AVGPTE-94-23

Ref. # 01: Contrato 1634 de 2023, objeto: "INTERVENTORÍA TÉCNICA, ADMINISTRATIVA, FINANCIERA Y AMBIENTAL PARA LA CONSTRUCCIÓN PUENTE SOBRE CAÑO PARRADO EN LA VÍA DIAGONAL 42 ENTRE LA GLORIETA DE LA GRAMA Y EL PARQUE INFANTIL EN EL MUNICIPIO DE VILLAVICENCIO, META".

Ref. # 02: Concepto Geotécnico Caisson 1 2 3 Estibo Derecho Aguas Abajo

Ubicación de sondeos. Informe Geotecnia consultoria pag 9 de 123

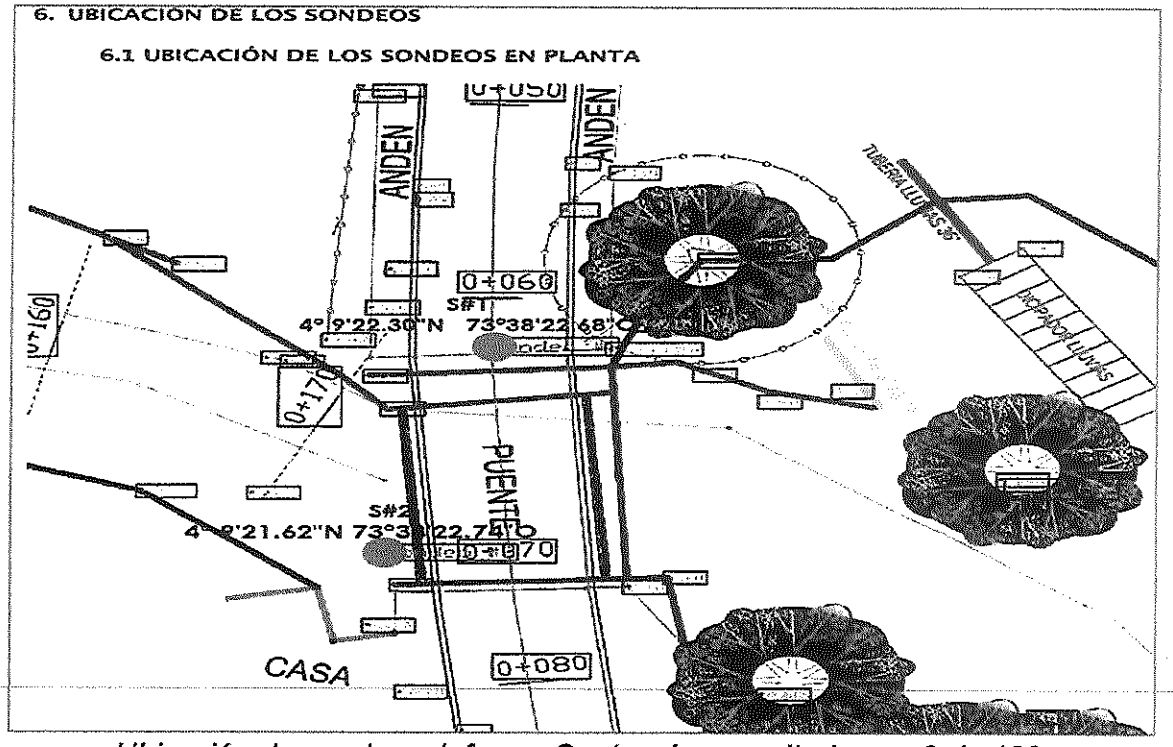
Como ha sido manifestado por esta interventoria, antes de adelantar un juicio a priori en primer lugar se ha revisado la informacion geotecnica suministrada por la consultoria, de donde se observa lo siguiente:

En vista a que se encontraba una estructura existente en el ponteadero, la consultoria adelanto los sondeos lo mas cercanos a los apoyos existentes de tal forma que permitiera conocer adecuadamente las caracteristicas del suelo de fundacion.
